**RELATÓRIO DE FISCALIZAÇÃO TÉCNICA DOS SISTEMAS DE ÁGUA E
ESGOTO DO MUNICÍPIO DE
Tietê**

**PRESTADOR: SECRETARIA MUNICIPAL DE PROJETOS E OBRAS, SERVIÇOS
PÚBLICOS E SANEAMENTO BÁSICO**

Relatório R3 – Continuação do Diagnóstico e Não Conformidades

Americana, Junho de 2015

Descrição(1): Vista geral da elevatória

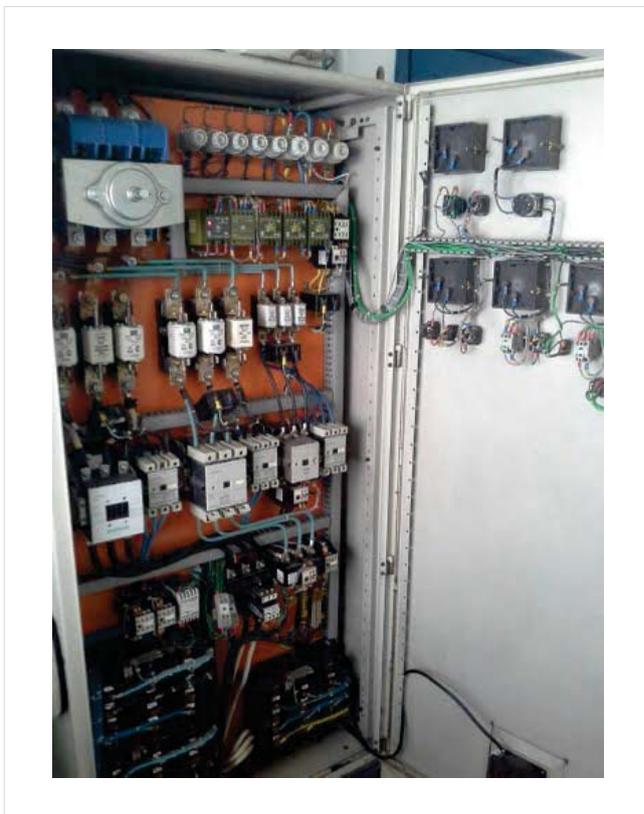
- ✓ Ausência de identificação da área (Art. 2º da Lei Federal 11.445/2007). Prazo: Em até 180 dias

Descrição(1): Vista geral da elevatória

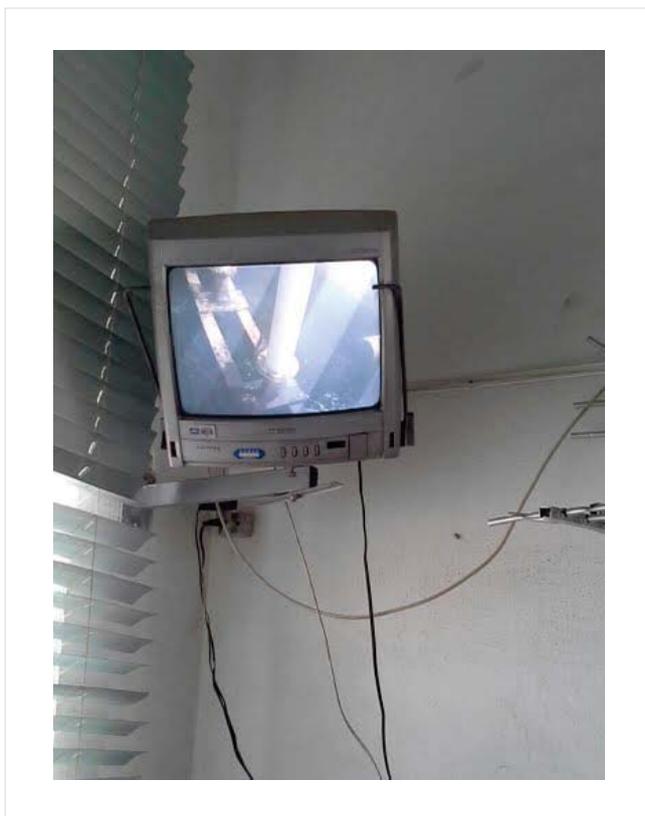
- ✓ Ausência de identificação da área (Art. 2º da Lei Federal 11.445/2007). Prazo: Em até 180 dias

Descrição(3): Vista geral do vazamento na tubulação de saída

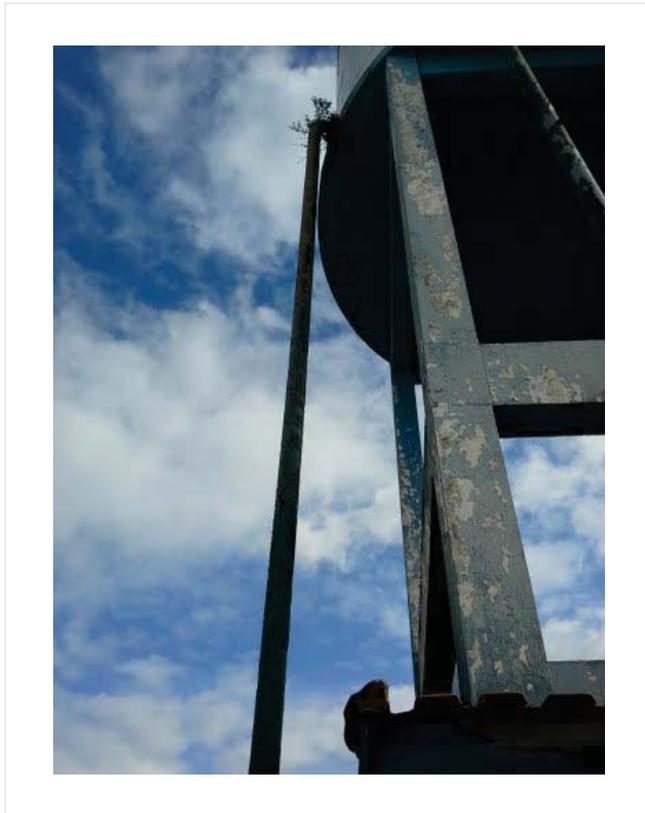
- ✓ Reservatório sem tubulação de ventilação (Art. 5.14 da NBR 12217/1994). Prazo: Em até 180 dias
